高速増殖原型炉もんじゅ 廃止措置に伴う保安規定変更認可申請の概要

2022年7月1日
日本原子力研究開発機構 (JAEA)

保安規定変更認可申請の範囲

(4) 廃止措置を行う者の職務及び組織 (2/2)

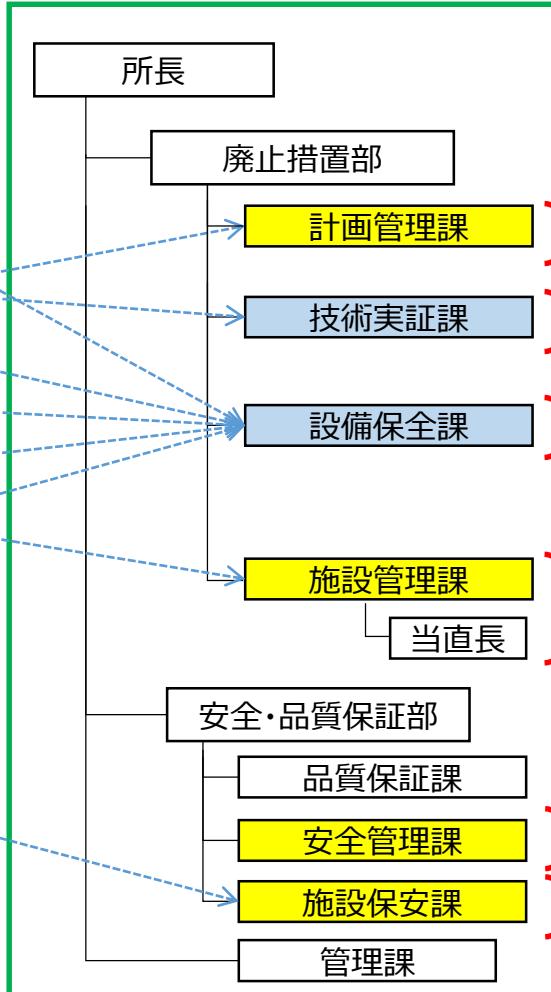
条文項目	主な内容	備考
保安に関する組織 〔第4条〕 及び 職務〔第5条〕	<ul style="list-style-type: none"> ● 廃止措置計画課を廃止し、廃止措置計画に係る計画管理を計画管理課に移管する。 ● 技術実証課を新設し、順次本格化する原子炉施設の廃止措置に係る工事、調査、研究及び開発に係る体制を強化する。 ● 燃料体取出し作業の終了に伴い、燃料環境課を廃止。しゃへい体等取出し操作業務と廃棄物管理に係る業務は、施設管理課に統合し、燃料取扱設備や廃棄物処理設備等の施設管理は、設備保全課に統合する。 ● 機械設備・電気設備・建屋等設備の施設管理業務を統合し、機械保全課、電気保全課、施設保全課を設備保全課に統合・再編する。また、保守の計画及び管理、保全計画の管理を計画管理課から設備保全課に移管する。 ● 計量管理、保障措置、しゃへい体等・燃料管理（施設管理課長の所管業務を除く。）を一元的に実施するため、安全管理課のしゃへい体等・燃料管理業務を施設保安課に移管する。 	<ul style="list-style-type: none"> ● 廃止措置部をふげんと同様の4課体制に再編し、解体工事の検討、実施に適応する体制に移行する。 ● 職務設定については、次頁に記載する。

原子炉施設の安全確保に関する技術的検討について取りまとめ、保安教育に関する業務を行う。（廃止措置計画に係る計画管理を廃止措置計画課から移管。）

原子炉施設の廃止措置に係る工事、調査、研究及び開発に関する業務を行う。（第2段階以降、解体工事管理やナトリウム機器の解体技術開発等）

原子炉施設の施設管理（安全管理課長の所管設備を除く。）に関する業務を行う。（保守の計画及び管理、保全計画の管理を計画管理課から移管。燃料取扱設備・廃棄物処理設備・機械設備・電気設備・建屋等設備の施設管理業務を統合・再編。）

原子炉施設の運用管理、燃料取扱作業、放射性廃棄物管理に関する業務を行う。（燃料体取出し終了に伴い、燃料環境課を廃止し、しゃへい体等取出し操作業務と廃棄物管理に係る業務を施設管理課に統合。）

燃料の輸送、しゃへい体等の管理及び燃料管理（施設管理課長の所管業務を除く。）及び危機管理に関する業務を行う。（しゃへい体等及び燃料管理業務を安全管理課から移管。）

(7) 原子炉の運転停止に関する恒久的な措置

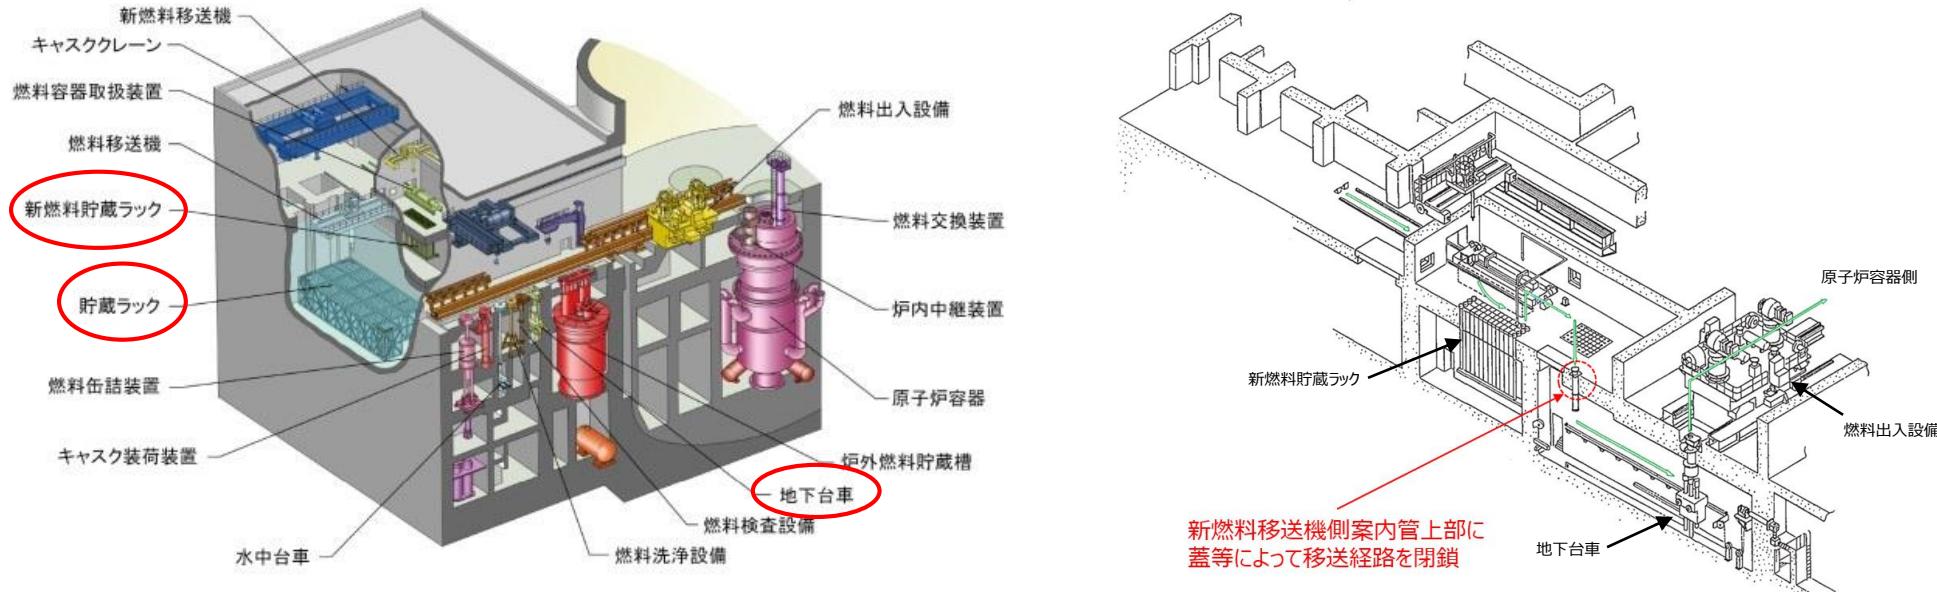
- 廃止措置第1段階開始時点では原子炉に燃料体が装荷されている状態であったため、原子炉の運転停止に関する恒久的な措置として、「Ⅱ 原子炉制御室の原子炉モードスイッチを運転及び起動に切り替えできること」を定めていたが、炉心からの燃料の取出し完了に伴い、「Ⅰ 炉心に核燃料物質を装荷しないこと」を恒久的な措置として定める。

主な条文項目	主な内容	備考
原子炉の運転停止に関する恒久的な措置 [第14条]	<p>施設管理課長は、原子炉内に燃料を装荷しない措置として、次の事項を実施する。</p> <p>(1) 新燃料移送機側案内管を閉鎖する。</p> <p>2 施設管理課長は、新燃料の放射線測定を実施する場合、廃止措置主任者の確認を得て、第1項第1号の措置を解除することができる。</p>	● 具体的な方法はQMS文書に定める。

水中の貯蔵ラックに保管されている炉心から取出された燃料体は、原子炉容器（ナトリウム中）に移送しようとした場合乾燥させる必要があるが、そのような設備は現有しておらず移送できない。新燃料貯蔵ラックには新燃料が保管されているため、しゃへい体等取出し作業期間中は原子炉容器への移送経路となる地下台車の新燃料移送機側案内管に蓋等で閉鎖することによって「炉心に核燃料物質を装荷しないこと」を担保する。

(12) 放射線測定器の管理及び放射線の測定の方法

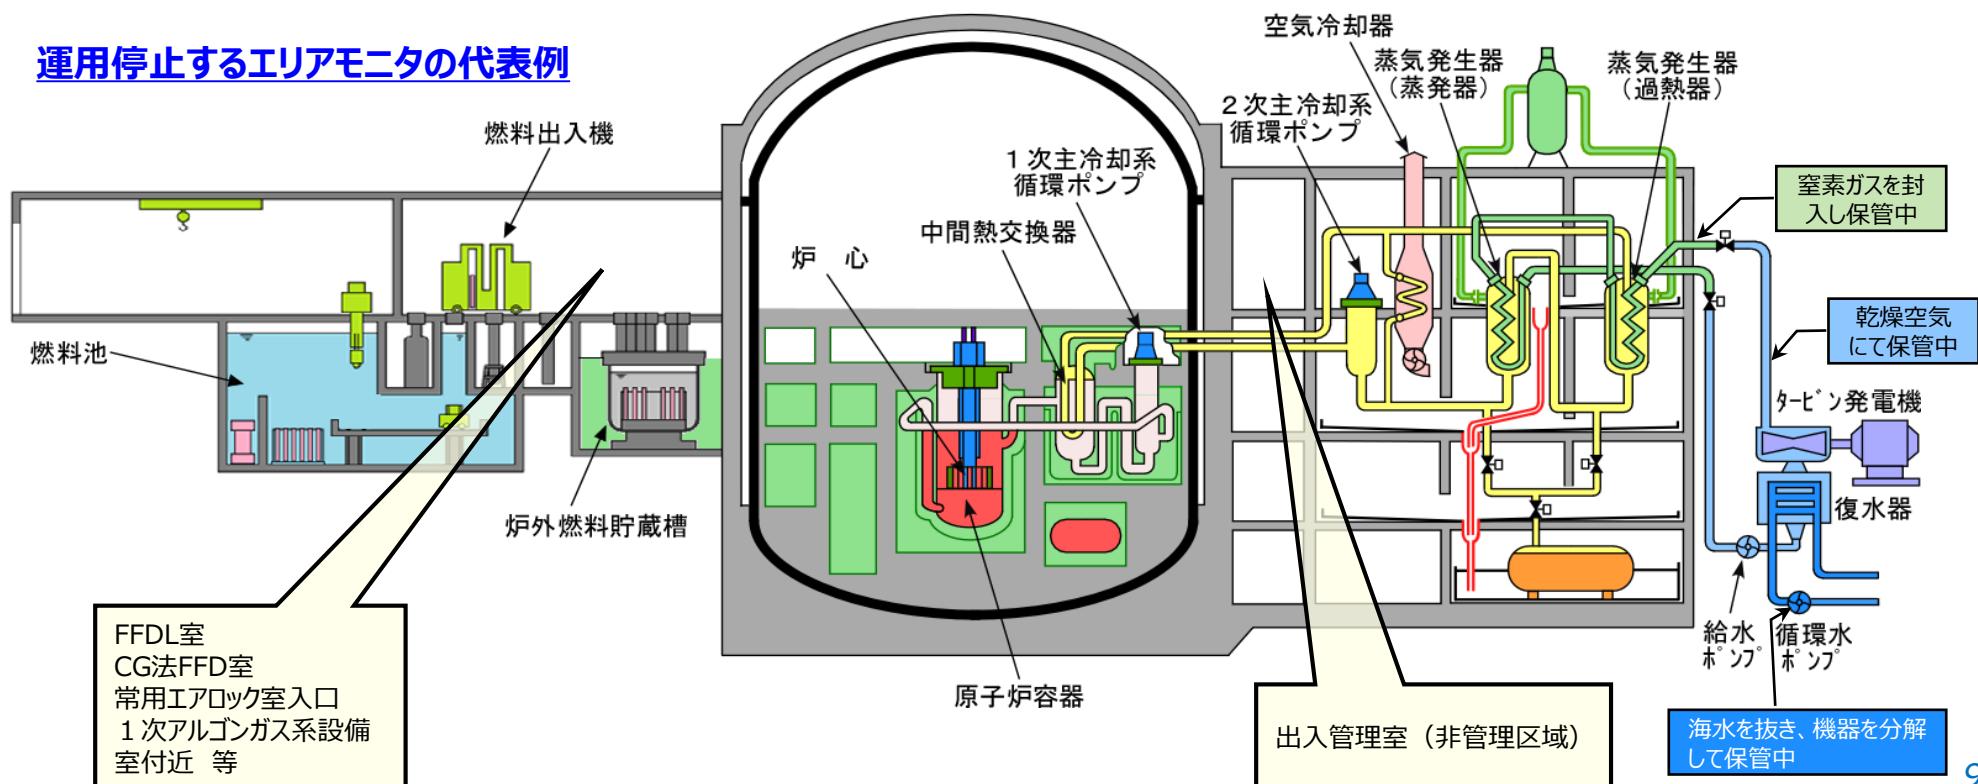
- 炉心等からの燃料体取出しが完了すること、プラントの汚染状況が軽微であることを踏まえ、運用停止可能なエリアモニタを選別し、その結果を廃止措置計画第6-1表に反映。
- 上記を踏まえ、放射線計測器（固定放射線監視用計測器）のガンマ線エリアモニタ維持台数を49→40台に変更する。なお、燃料体を保管する燃料池や気体、液体、固体廃棄物処理系付近、運転床等、線量変動監視や作業環境把握が必要なエリア、パトロール等で立ち入る代表的なエリアのエリアモニタは維持する。

燃料池配置図

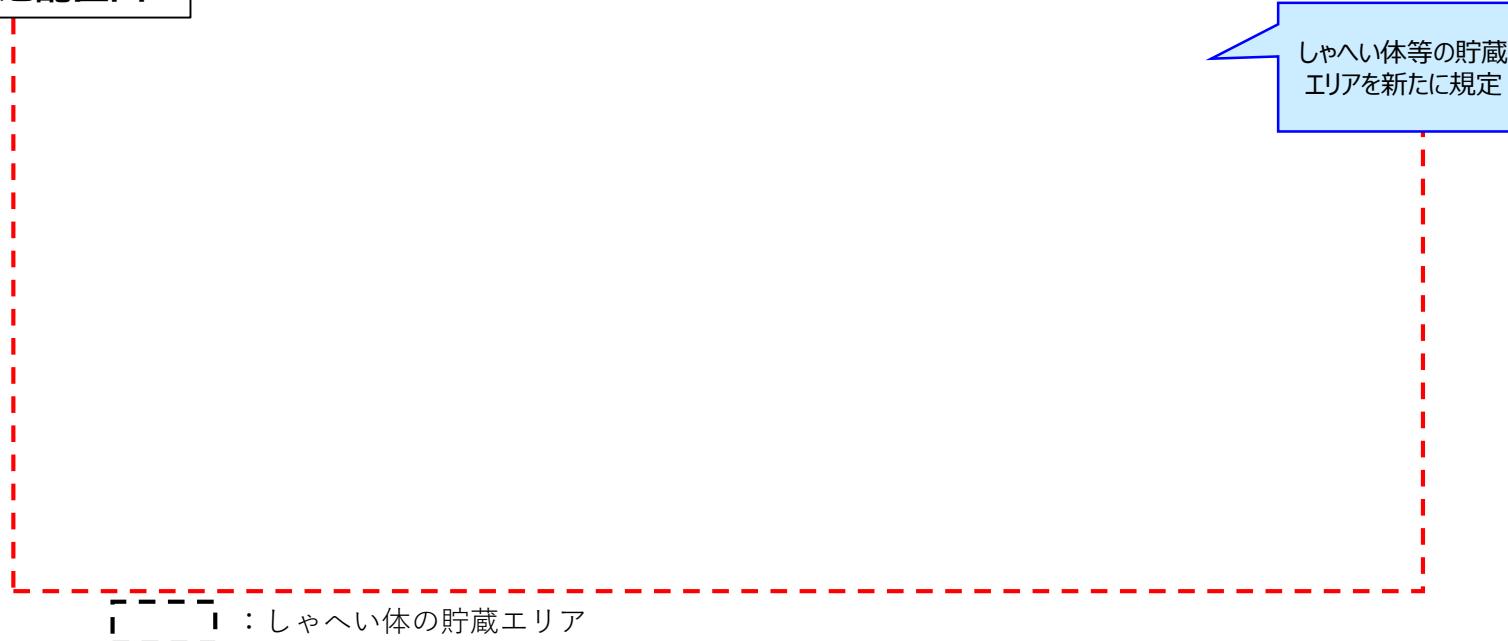
- 燃料体取出し作業完了に伴い、しゃへい体等取出し作業は「放射性固体廃棄物」の移送作業として管理する。

主な条文項目	主な内容	備考
放射性固体廃棄物の管理 [第75条]	<p>各課長は、次の各号に定める放射性固体廃棄物の種類に応じて、それぞれ定められた処理を施した上で、当該の廃棄施設に保管する。</p> <p>(2) 原子炉内で照射された機器等のうちしゃへい体等は、施設管理課長が別図75-1に定める燃料池の燃料の貯蔵エリア以外の場所に保管する。</p>	<ul style="list-style-type: none"> ● しゃへい体等取出し作業の具体的な方法はQMS文書に定める。

: しゃへい体の貯蔵エリア
